Audiência Pública

Registro de Preço Nacional - RPN
Programa Caminho da Escola

Audiência Pública nº 04/2021 – Ônibus Rural Escolar (ORE) 1, 2, 3 e ORE 1 (4x4)

AJUSTES APÓS REUNIÃO TÉCNICA DOS DIAS 18 e 19/11/2021

Figura 06 - Imagem ilustrativa.

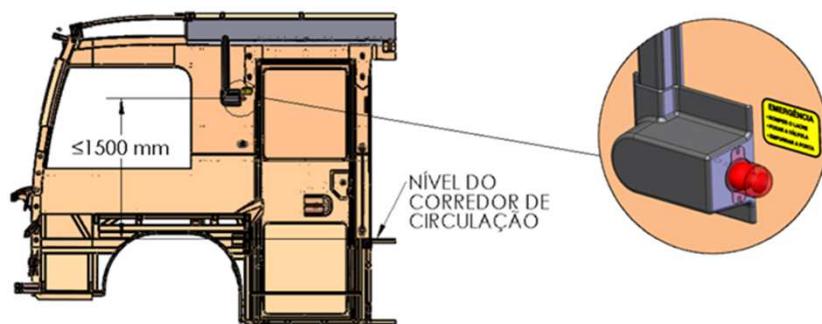
3.1.2.11.10. No lado interno do veículo, o mecanismo do dispositivo de emergência deve estar posicionado na coluna entre a porta de serviço e a janela dianteira direita, ao alcance dos estudantes, em uma altura máxima de 1.500 (mm) do piso, devidamente protegido para evitar o seu acionamento accidental (Figuras 6 e 7).

Figura 08 - Imagem ilustrativa

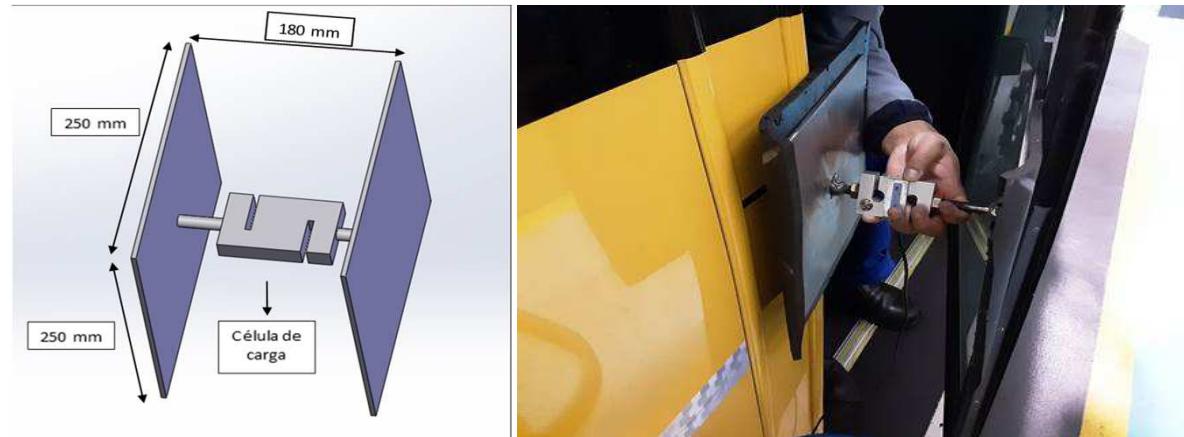
3.1.2.11.12. A porta de serviço deve possuir um sistema de segurança do tipo antiesmagamento **com força máxima de 25 kgf ou 30 Kgf ou de 17 ± 2 kgf.**

3.1.2.11.12.1 Essa força deve ser verificada através de uma célula de carga com dispositivo auxiliar construído para tal. **O dispositivo deve ter como característica duas chapas metálicas quadradas de 250 mm x 250 mm para contato com as superfícies avaliadas.** Para evitar o dano as superfícies do veículo, o fabricante pode optar por revestir as chapas metálicas com material esponjoso ou emborrachado.

3.1.2.11.12.2 A abertura entre as chapas do dispositivo deve **ser ajustada para 180 ± 50 mm ou 120 ± 10 mm**, em seguida, deve-se posicionar o dispositivo aproximadamente à metade da altura da porta, alinhando o centro da célula de carga com o centro das superfícies de contato a serem avaliadas. Após, deve-se acionar o mecanismo de fechamento da porta, e por fim registrar a força máxima atingida para atuação do sistema antiesmagamento.

3.1.2.11.12.4 A Figura 8 apresenta um esboço de dispositivo para obtenção da força do sistema antiesmagamento:

Figura 18 - Imagens ilustrativas.

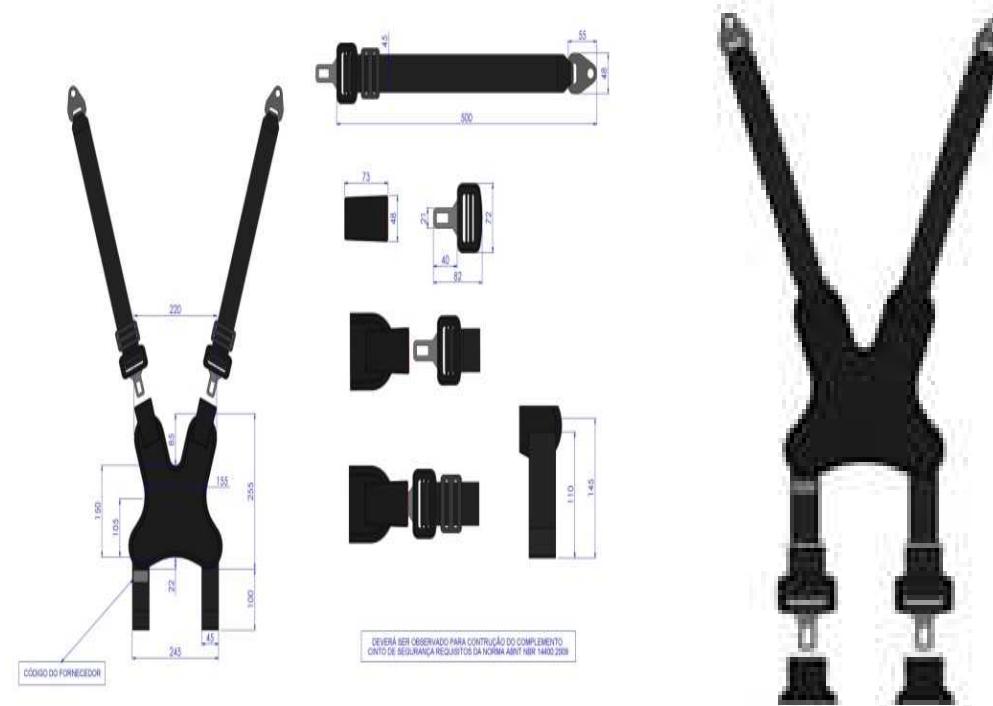
3.1.3.5.6.5. A poltrona preferencial junto ao DPM deve ser equipada com cintos de segurança de 3 (três) pontos retráteis, complementados por coletes torácicos de 04 (quatro) pontos de fixação, que não deve comprometer a utilização dos cintos quando forem utilizados por estudantes sem deficiência (Figura 18).

Figura 19 - Imagens ilustrativas.

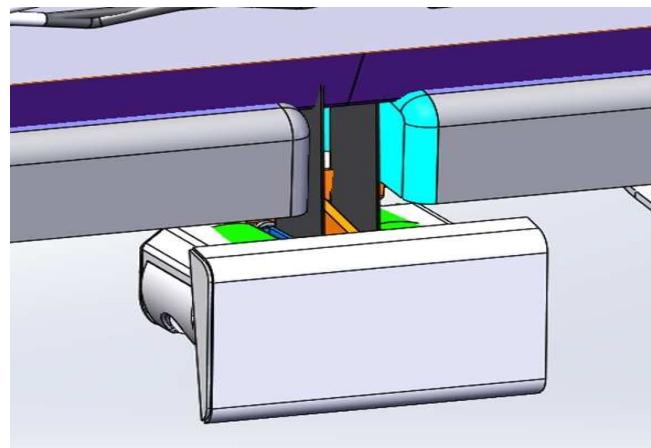
3.1.3.5.6.7. O projeto das poltronas deve prever a proteção do mecanismo do cinto de segurança retrátil, para que este não fique suscetível ao estudante posicionado no banco de trás, consiga colocar os pés no mecanismo e danificá-lo. Preferencialmente a proteção pode ser de chapa (Figura 19), ou o mecanismo pode ser posicionado de forma que não fique exposto.

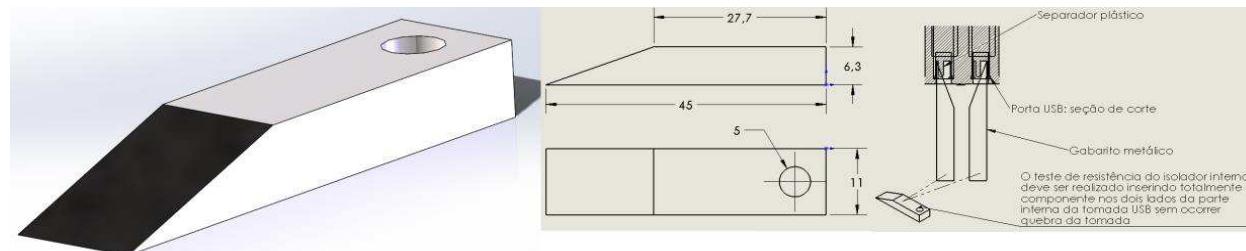
3.1.6.5.1. O ORE deve possuir dispositivos de carregamento via USB (tomada USB) instalados junto a cada conjunto de poltronas dos estudantes, posicionado nas paredes laterais do veículo, abaixo da linha das janelas, e adicional junto ao posto do motorista. Para as poltronas localizadas junto a porta do DPM (porta dedicada) será permitido a instalação em local de fácil acesso.

3.1.6.5.2. Cada conjunto de dispositivo de carregamento deve possuir no mínimo duas portas USB (padrão de conector tipo A fêmea), com adaptação de tensão de saída conforme necessidade do aparelho a ser carregado, garantindo no mínimo 5,0V e 1.500 mA cada porta.

3.1.6.5.3.1 Caso as tomadas USB não sejam do tipo reversível, este componente deverá resistir à aplicação invertida do gabarito de teste do dispositivo USB (Figura 25) por pelo menos 10 ciclos de inserção. O gabarito deverá ser inserido completamente na tomada, nas duas direções em cada uma das referidas portas de carregamento.

Figura 26 - Imagem ilustrativa.

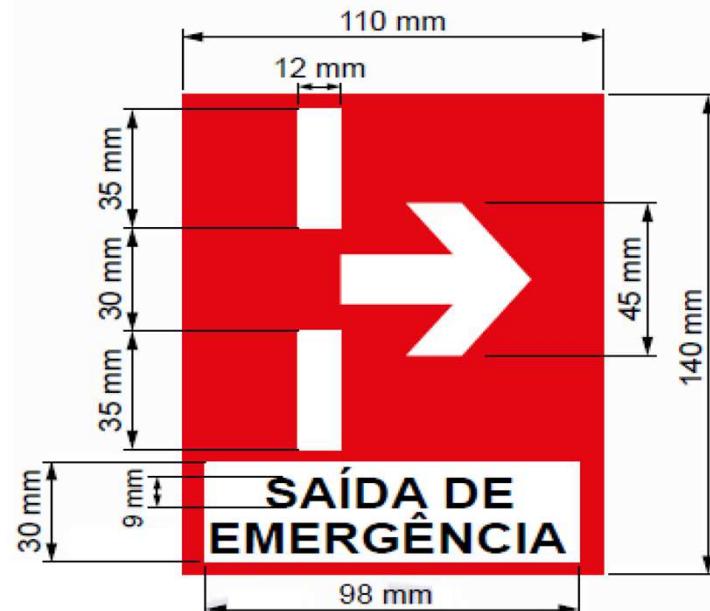
3.1.7.7.6. As janelas de emergência devem ser identificadas com adesivos com dimensões visíveis internamente no veículo, com instruções claras de utilização (Figuras 26 e 27).

- dimensões: 110 mm (comprimento) × 140 mm (largura);
- fonte: tipografia Helvética ou similar;
- cor das letras: preta (aplicação na carroceria) ou branca (aplicação em vidros);
- cor do fundo: vermelha (aplicação na carroceria) ou transparente (aplicação em vidros);
- cor dos indicadores: branca (aplicação na carroceria ou em vidros)

Figura 28 - Imagem ilustrativa.

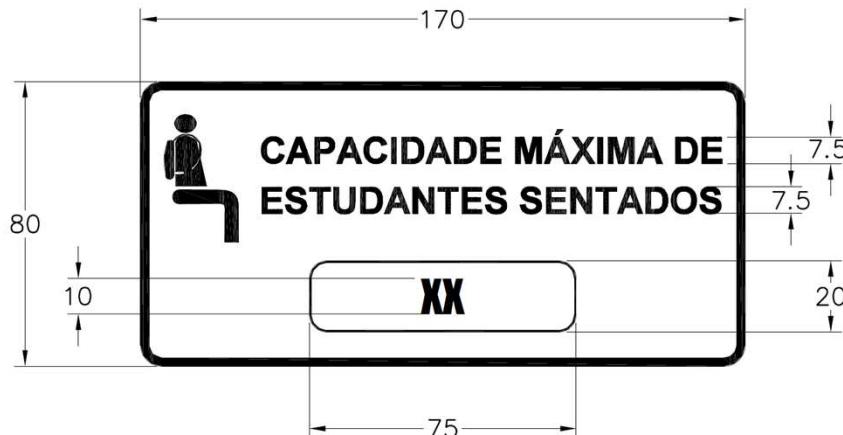
3.1.8. Capacidade de Transporte - A informação sobre a capacidade máxima de estudantes sentados nos OREs deve estar afixada no posto de comando, em local visível, associada à simbologia específica, indicando a seguinte frase: “**CAPACIDADE MÁXIMA DE ESTUDANTES SENTADOS: XX**” (Figura 28).

- dimensões: 170 mm (comprimento) × 80 mm (largura);
- fonte: tipografia Helvética ou similar;
- cor das letras: preto;
- cor do fundo;
- cor dos contornos e pictograma: preto.
